“RESOLUCIÓN CRIE-25-2025

COMISIÓN REGIONAL DE INTERCONEXIÓN ELÉCTRICA

Que el 25 de noviembre de 2021, la Comisión Regional de Interconexión Eléctrica (CRIE), mediante la resolución CRIE-30-2021, resolvió, entre otros, APROBAR la solicitud de conexión a la Red de Transmisión Regional (RTR) presentada por la **Empresa de Servicios Públicos de Heredia, Sociedad Anónima (ESPH)**, para conectar a la RTR de Costa Rica, el proyecto de generación eólica denominado “*Parque Eólico El Quijote*”.

Figura 2: Vista aérea distribución del proyecto “Parque Eólico El Quijote”.

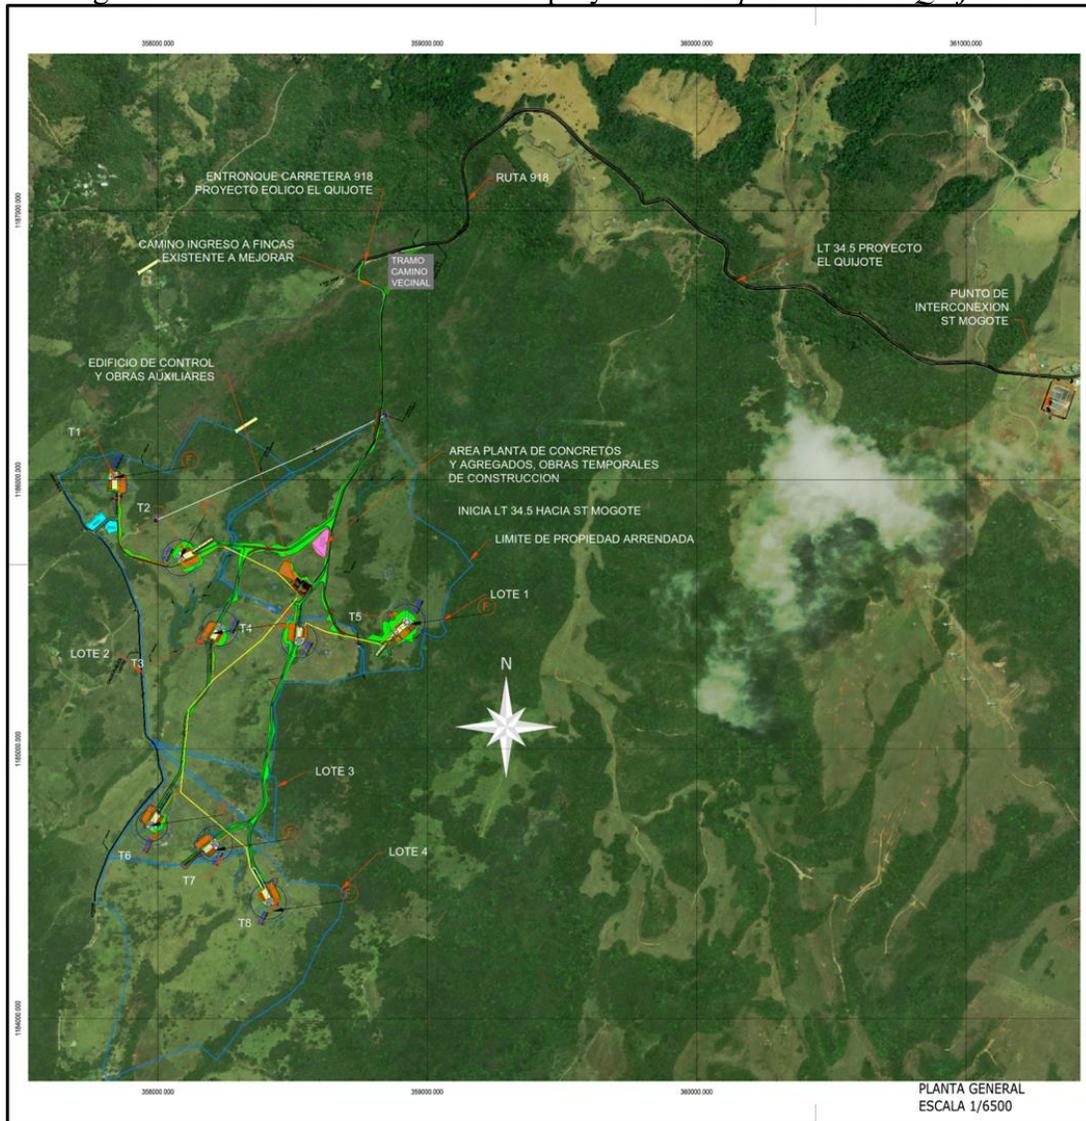
- b) Actualización de la vista en planta del proyecto, identificada como Figura 2 del Apartado III de la resolución CRIE-30-2021.

SEGUNDO. ACTUALIZAR la Figura 2 contenida en el Considerando III de la resolución CRIE-30-2021, por la imagen identificada en la presente resolución como: “*Figura 2: Vista aérea distribución del proyecto ‘Parque Eólico El Quijote’*”.
